Autorité environnementale

Avis délibéré de l'Autorité environnementale sur le complément d'échangeur A55/RD9 sur les communes de Châteauneuf-les- Martigues et Ensues-la-Redonne (13)

n°Ae : 2016-85

Figure 3 : Synopsis du projet (Source : dossier)

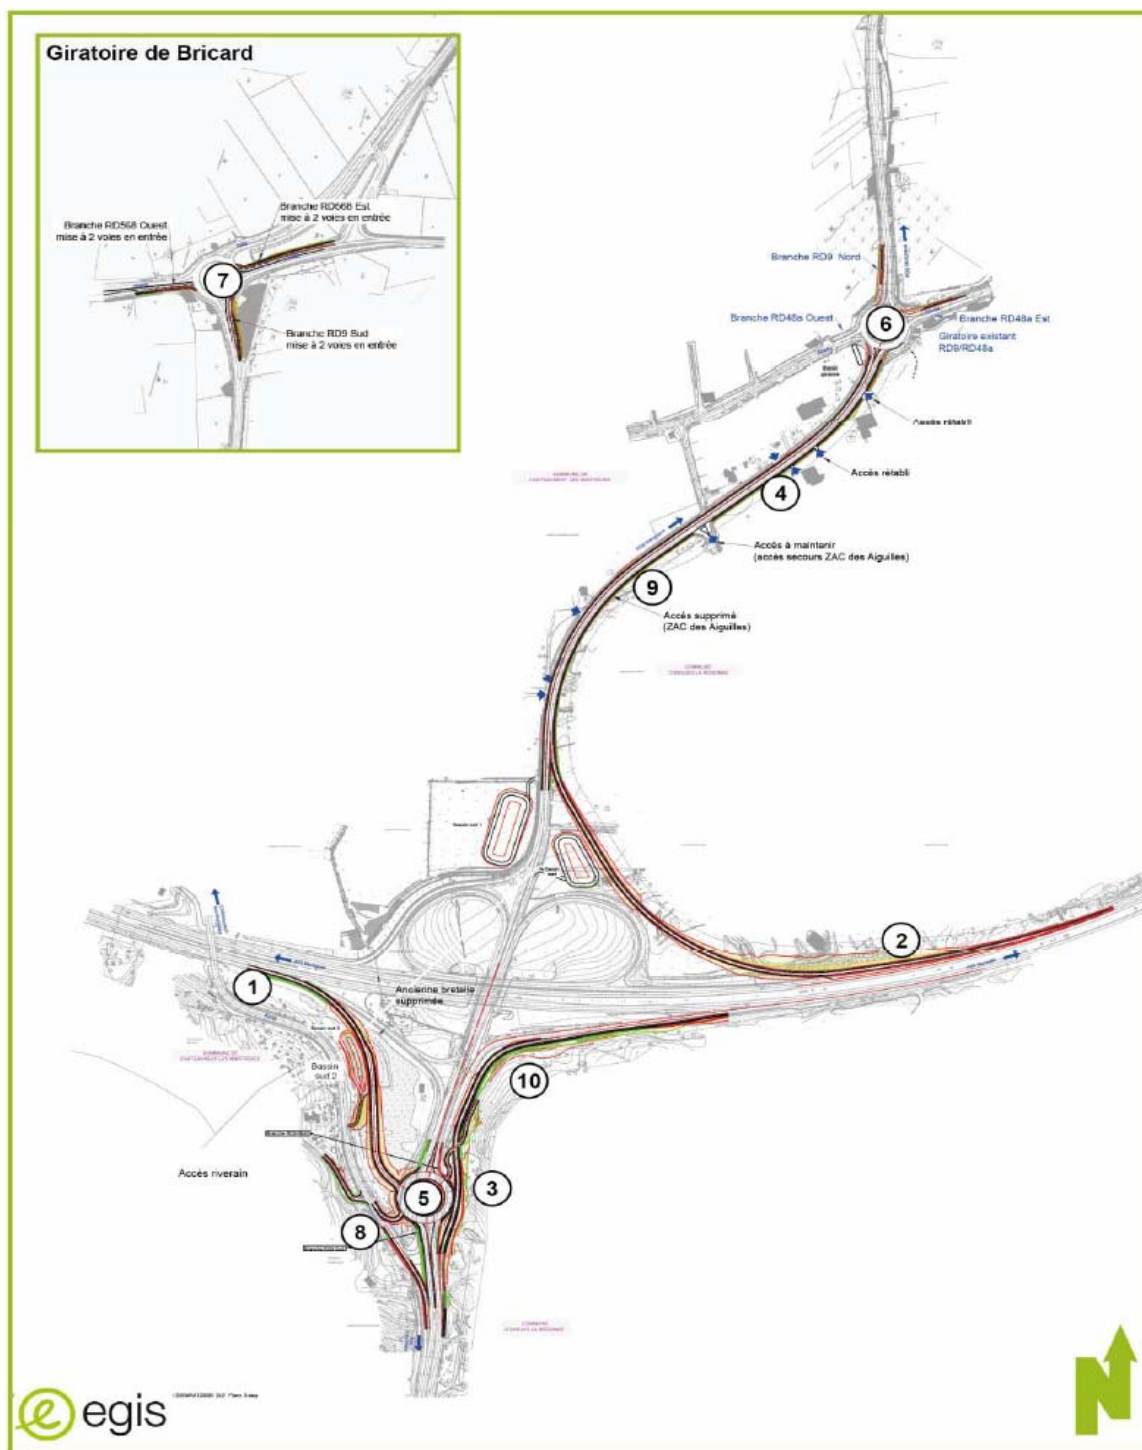
L'étude d'impact, comme l'ensemble du dossier, est claire ; elle manque toutefois d'illustrations de nature à faciliter son appropriation par le public. Par exemple, un plan de situation d'ensemble aurait permis de comprendre plus facilement son articulation avec les principaux pôles urbains de la zone. L'Ae note que le périmètre de la ZAC des Aiguilles est inclus dans l'aire d'étude du projet sans toutefois que la totalité des enjeux pour la qualité de l'air et l'effet de serre de cette ZAC soient évalués.
